**Forum mondial de l'harmonisation  
des Règlements concernant les véhicules**

Règlement ONU n° 127 (Sécurité des piétons)

**Proposition de complément à la série 03 d'amendements  
au Règlement ONU n° 127 (Sécurité des piétons)****Communication soumise par l'expert de la Commission européenne  
au nom du groupe de rédaction\***

**Figure 12**  
**Résistance typique et atypique du verre minéral à la rupture**

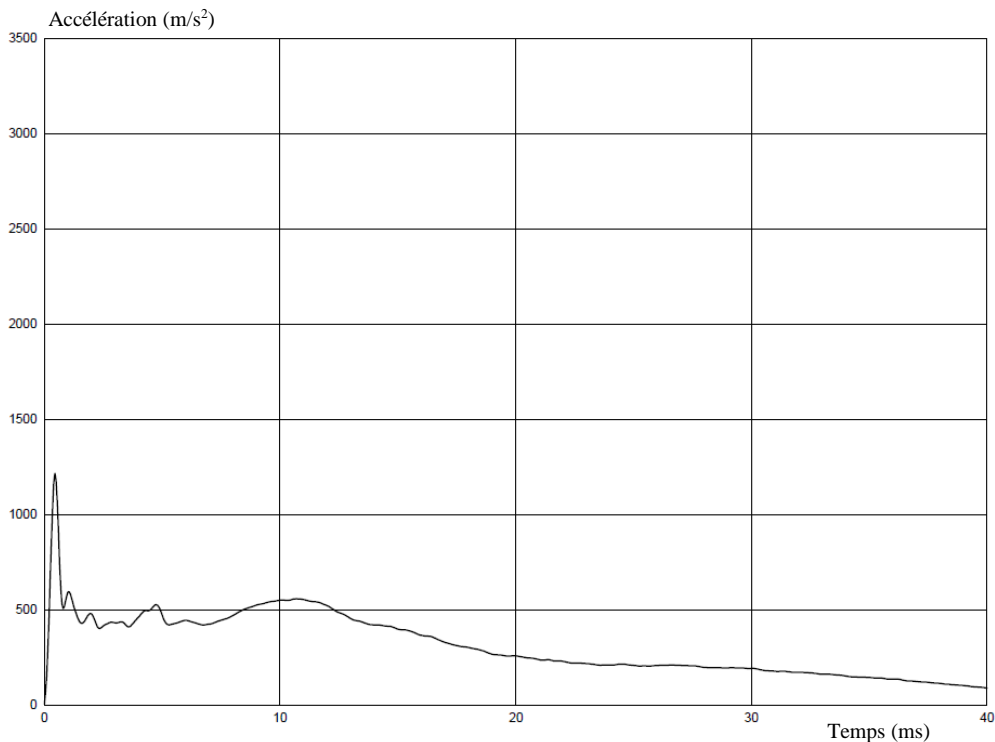
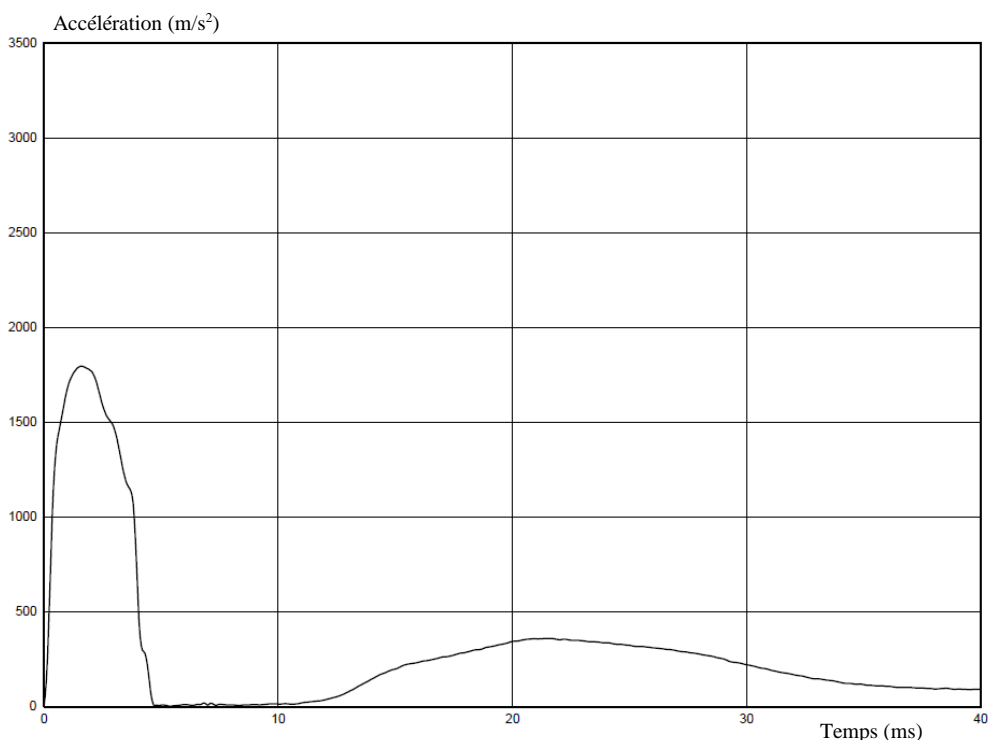
- 2.46 “*Bande dégradée*”, toute zone du vitrage où le facteur de transmission de la lumière est réduit, à l'exclusion de tout masque opaque.
- 2.47 “*Résistance atypique du pare-brise à la rupture*”, la situation dans laquelle, lorsqu'il est heurté par la tête factice, le pare-brise conserve son intégrité pendant plus de [1] millisecondes sans qu'aucune fracture ne soit visible dans une vidéo à grande vitesse, ou qu'apparaisse un pic d'une longueur inhabituelle, supérieure à [500] m.s<sup>-2</sup>, ou une succession de pics sur le tracé de l'accélération en fonction du temps pendant plus de [3] millisecondes (voir les exemples figurant dans les graphiques 1 et 2 de la figure 12).

Graphique 1 : Exemple de résistance typique avec fracture instantanée

Graphique 2 : Exemple de résistance atypique avec fracture retardée ».
